KOP.261.12.2022

### ODPOWIEDZI NA PYTANIA DO SWZ

Dotyczy: postępowania o udzielenie zamówienia klasycznego o wartości mniejszej niż progi unijne prowadzonego w trybie podstawowym bez możliwości negocjacji p.n. Przebudowa i modernizacja infrastruktury technicznej (np. budynki, budowle, sieć energetyczna, drogi dojazdowe) w Sielinku według trzech części.

rys. poglądowy

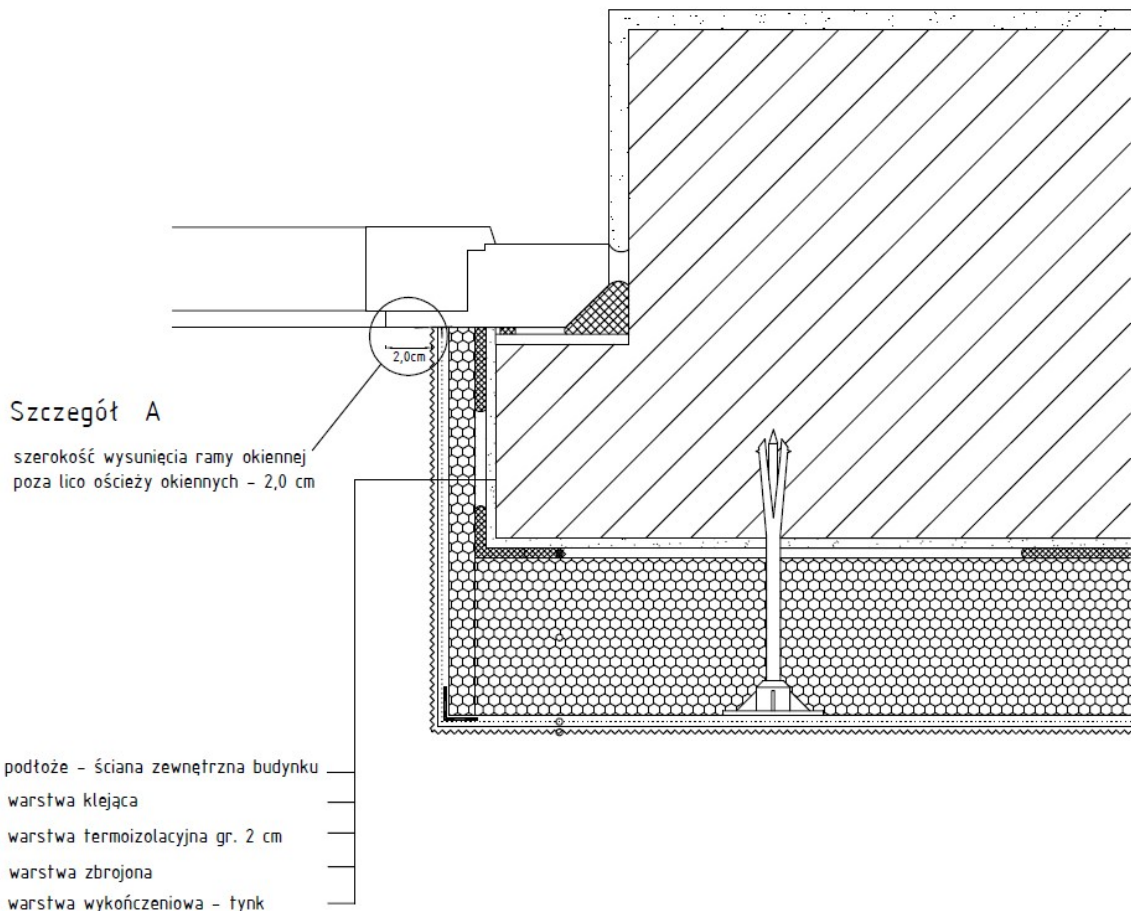
Czy zamawiający przewiduje w przyszłości ocieplenie elewacji budynku?

Tak, zamawiający dopuszcza taką możliwość. Wymiary stolarki okiennej powinny być tak dobrane, by po wykonaniu ocieplenia ościeży okiennych warstwą izolacji termicznej gr. 2 cm pozostała widoczna część ramy okiennej o szerokości ok. 2 cm.
